改善箇所説明図

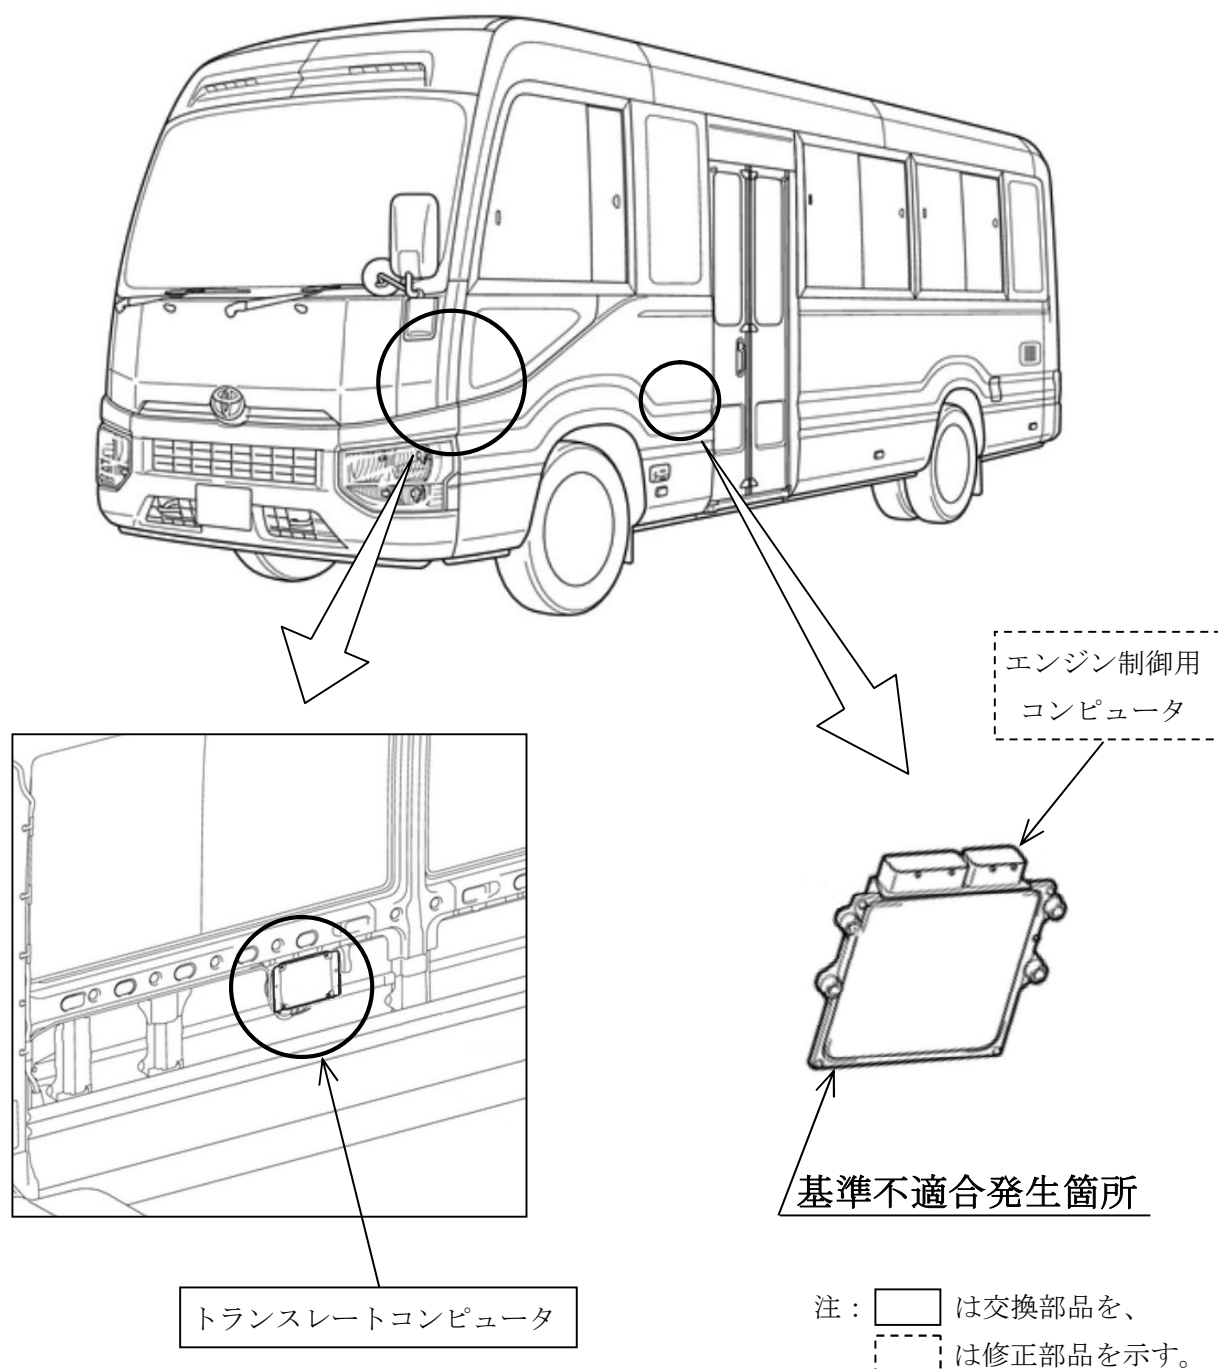
排出ガス発散防止装置において、エンジン制御コンピュータのプログラムが不適切なため、ターボチャージャーから故障診断結果がエンジン制御コンピュータに送信されない状態となっている。そのため、ターボチャージャーが故障してもエンジン警告灯が点灯しない。

全車両、エンジン制御プログラムを対策仕様に修正する。あわせて、一部車両に対して、当該制御プログラムの修正を可能にするトランスレートコンピュータを交換する。

識別：改善済車両には、車台番号打刻の番号1桁目上部に黄色ペイントを塗布する。
